軽微な変更届

宝塚市山本中1丁目宅地分譲計画

変更の理由

事業計画の変更による。特定用途事業計画報告書の内容を反映させる。

土地利用計画平面図

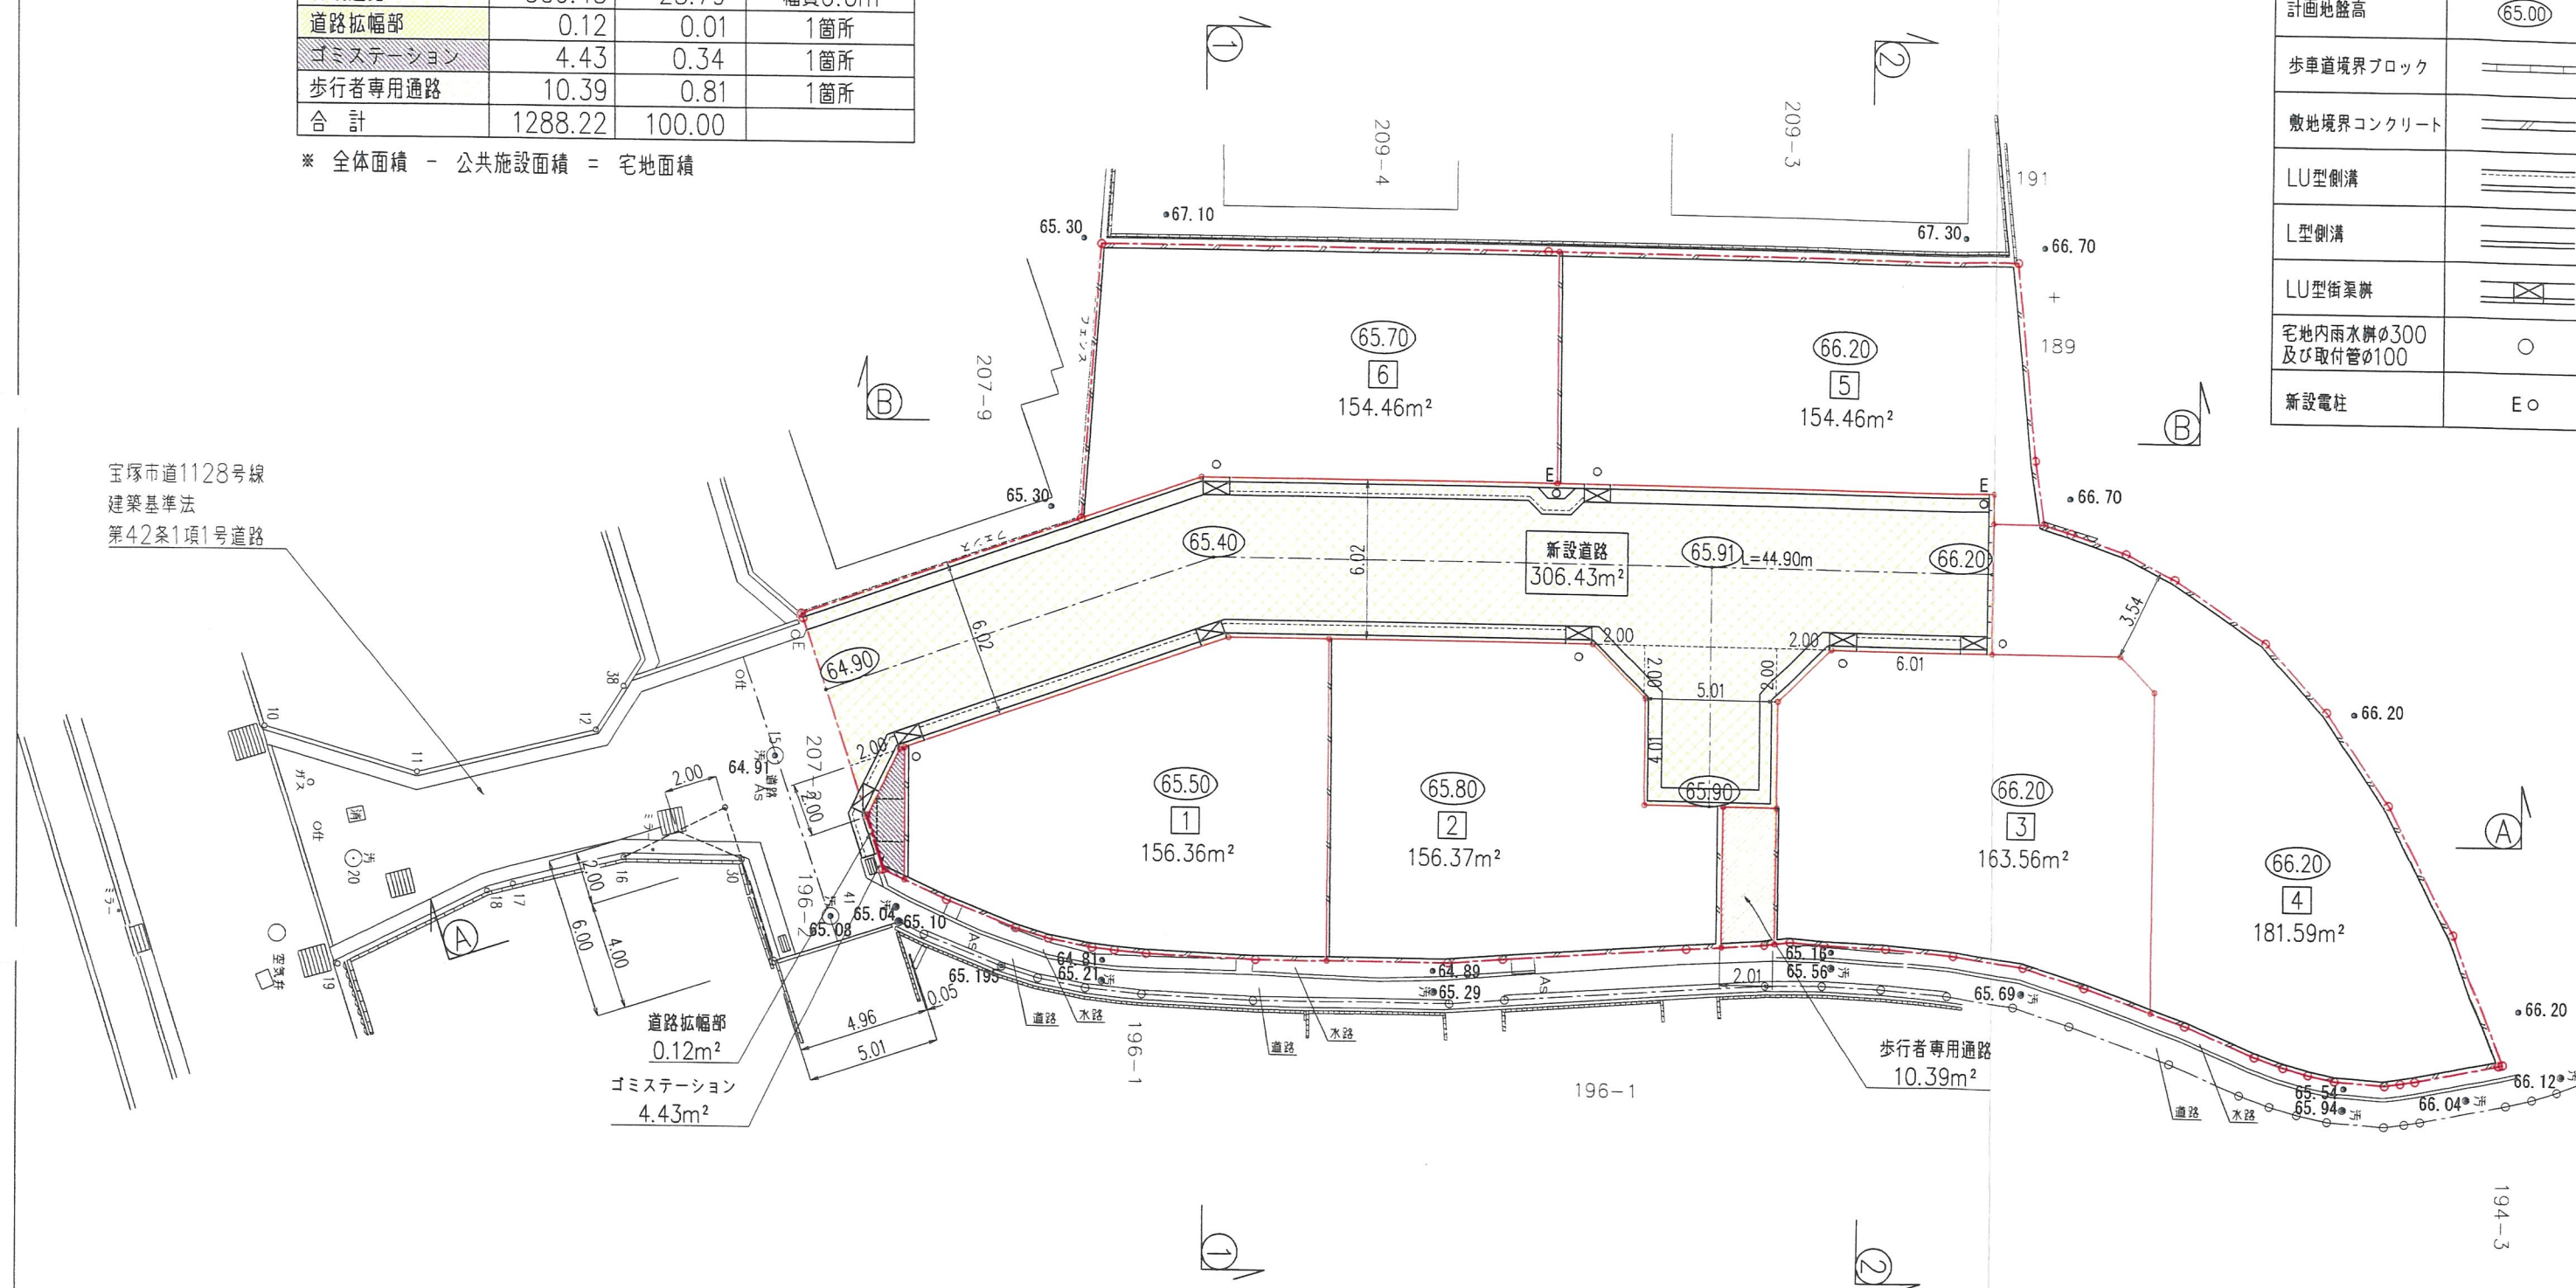
宅地等の計画高の変更

別紙、図面(変更後)の通り
